大型廃棄物保管庫の揚重設備および架台設置に係る実施計画の変更について
2023年8月30日

大型廃棄物保管庫橋形クレーンの
耐震性についての計算書（案）

固体廃棄物貯蔵庫第10棟の火災感知の確実性向上について

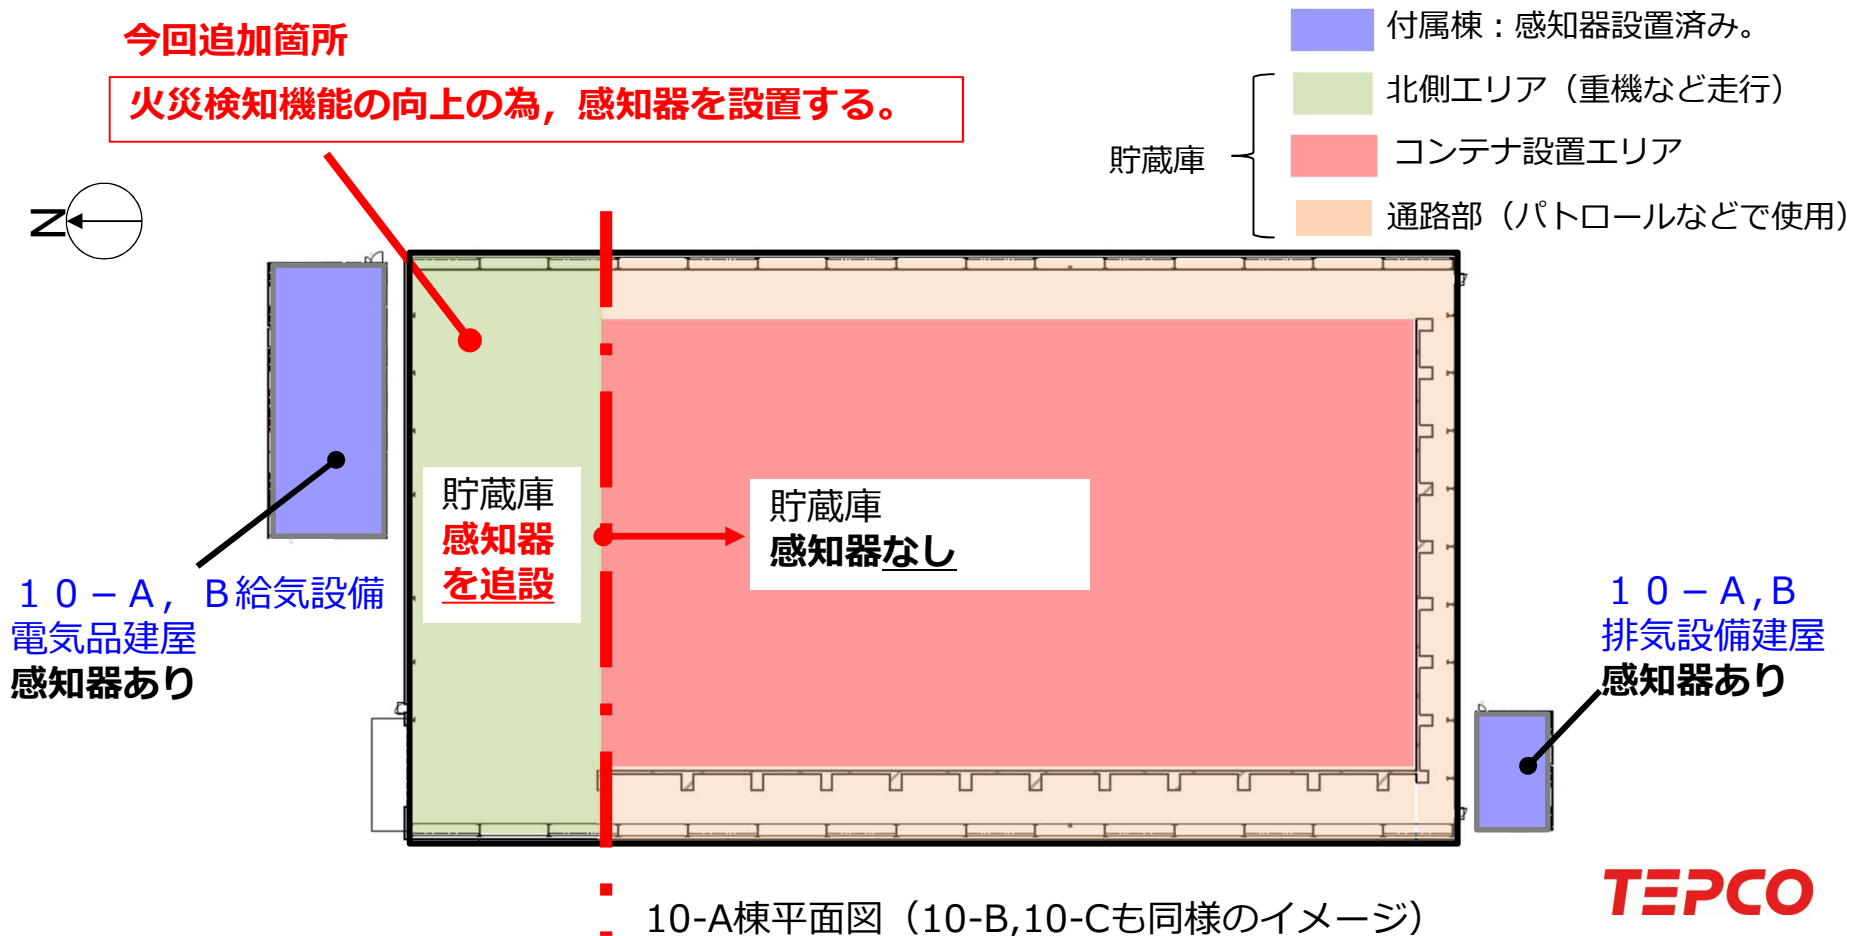
- 火災対応のうち、火災検出設備について、貯蔵庫には可燃物を置かないことから、感知器免除の特例申請※を実施。
- 地元消防と火災検出設備についての協議を実施。より火災検知の確実性を向上する目的で、貯蔵庫のうち北側のコンテナを設置しないスペースについては、感知器を設置することとした為、実施計画の当該記載部を変更したい。

- 固体廃棄物貯蔵庫第10棟について、貯蔵庫には可燃物を保管しない為、感知器を設置する必要はないが、南北の付属棟には電動機などもある事から感知器を設置することで、2023年2月に実施計画の変更の認可を得ている。
- 消防と協議の結果、付属棟に加え各貯蔵庫の北側一部エリアにのみ**追加で感知器を取付け**、火災の検知機能の向上を図ることとした。

放射線，取付面高さ，温度，湿度，空気流等の環境条件や予想される火災の性質を考慮して感知器の型式を選定する。ただし，貯蔵庫は可燃物を保管しないため，感知器はを設置しないする必要はないが，貯蔵庫内の一部エリアについては，一時的に重機の搬出入があることを踏まえ，火災感知をより確実にする観点から，感知器を設置する。また，火災検出設備は外部電源喪失時に機能を失わないよう電池を内蔵した設計とする。
